基板用コネクタ BLZ5.08QV シリーズのデザイン変更のお知らせ

この度、プリント基板用コネクタ BLZ 5.08QV シリーズのデザイン変更を行い、BLZP 5.08QV シリーズとして販売を継続することとなりました。

変更前製品: BLZ5.08QV		変更後製品: BLZP5.08QV シリーズ

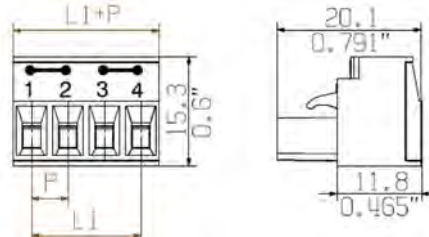
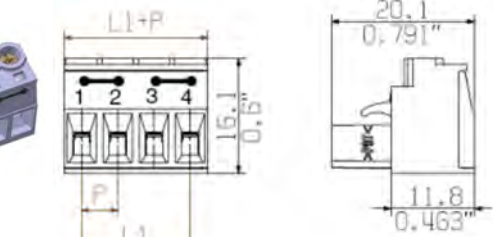
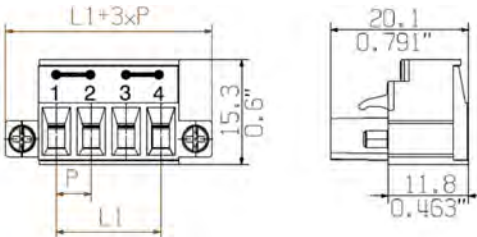
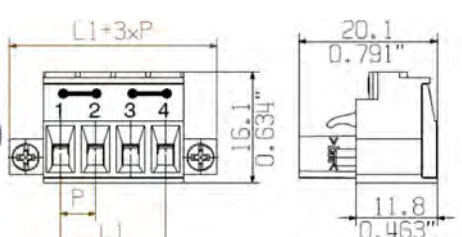
- プラスマイナスネジへの変更
- コネクタ高寸法: 15.3mm から 16.1mm へ変更
- 型式変更: BLZ 5.08QV から BLZP 5.08QV
